ACTA DE REUNION
PROCESO MEJORAMIENTO INFRAESTRUCTURA

Consecutivo Acta	FECHA:	HORA INICIO:	HORA FINAL:	LUGAR:
007	26 Agosto 2022	9:00 am	10:00am pm	Virtualmente

OBJETIVO DE LA REUNIÓN
Socialización del esquema arquitectónico

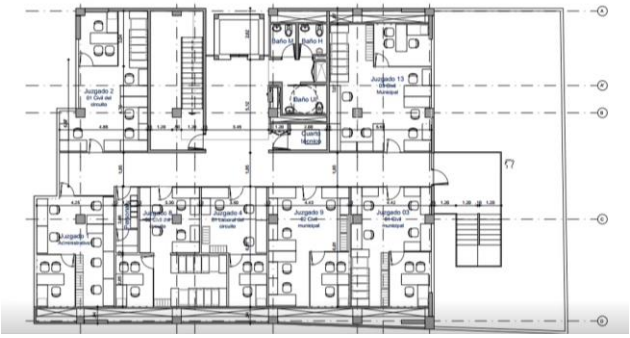
- El Dr. Sergio Director seccional de Ocaña sugiere hacer la división entre la oficina de reparto y la del director en drywall y vidrio en el primer piso, también propone cambiar la dirección de las puertas del archivo general y la sala amiga

- El Arq. Fernando Director de la interventoría sugiere reubicar el cuarto de basuras para generar una transición directa en la circulación

- El Arq. Fernando Director de la interventoría pregunta por el espacio indefinido sobre la fachada que no tiene uso, el Dr. Sergio sugiere aprovechar el espacio para las salas

de audiencias el Arq. Fernando manifiesta que, en caso de no utilizar el espacio, cerrarlo por aspectos de seguridad
